**SOLICITATION AMENDMENT
MODIFICATION DE L'INVITATION**

Title - Sujet Fuel Storage Tank Removal Fuel Storage Tank Removal	
Solicitation No. - N° de l'invitation EP916-212422/A	Amendment No. - N° modif. 004
Client Reference No. - N° de référence du client 20212422	Date 2021-06-25
GETS Reference No. - N° de référence de SEAG PW-\$\$\$FG-374-80077	
File No. - N° de dossier fg374.EP916-212422	CCC No./N° CCC - FMS No./N° VME
Solicitation Closes - L'invitation prend fin at - à 02:00 PM Eastern Daylight Saving Time EDT on - le 2021-06-29 Heure Avancée de l'Est HAE	
F.O.B. - F.A.B. Plant-Usine: <input type="checkbox"/> Destination: <input type="checkbox"/> Other-Autre: <input type="checkbox"/>	
Address Enquiries to: - Adresser toutes questions à: Vani-Machado, Alba	Buyer Id - Id de l'acheteur fg374
Telephone No. - N° de téléphone (873) 355-4048 ()	FAX No. - N° de FAX () -
Destination - of Goods, Services, and Construction: Destination - des biens, services et construction:

La modification 004 est émise pour les suivantes :

(1) Question et Réponse des soumissionnaires;

3 SITE PLAN - NEW CONSTRUCTION 2 PLAN DE SITUATION DU BÂTIMENT 3 - NOUVEAU

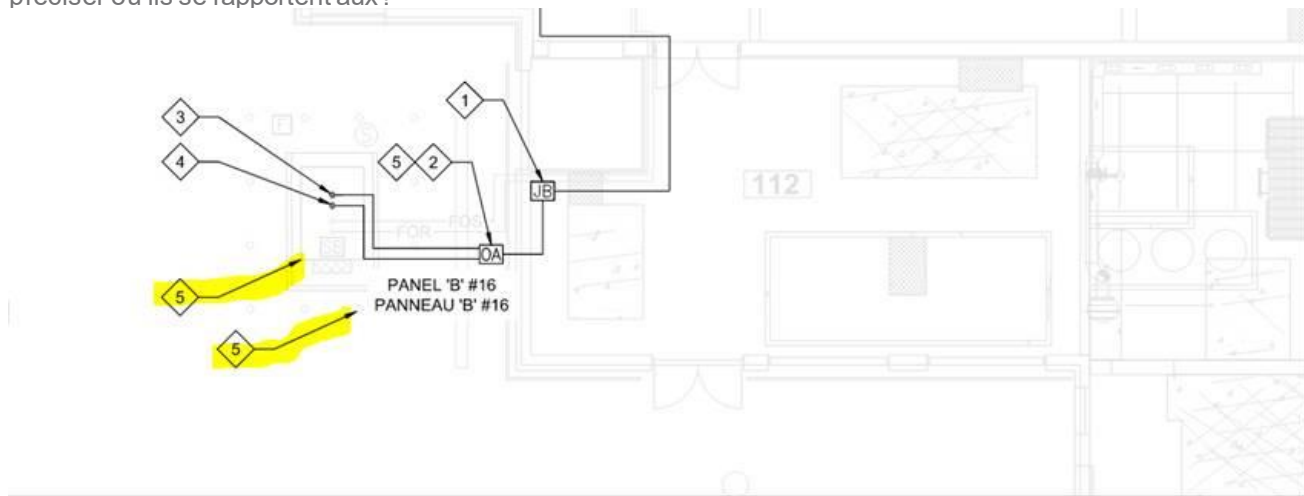
Sur le dessin E01, la nouvelle construction note no 5 n'est pas signalé à quelque chose en particulier. Pouvez-vous préciser où ils se rapportent aux?

RÉPONSE # 05: Les notes sont pointé vers le nouveau réservoir de carburant et de nouvelles bornes de protection. Ils sont présentés sur une couche de lumière sur le dessin électrique comme ils sont tous les deux installés par d'autres métiers (dans le cadre du présent contrat).
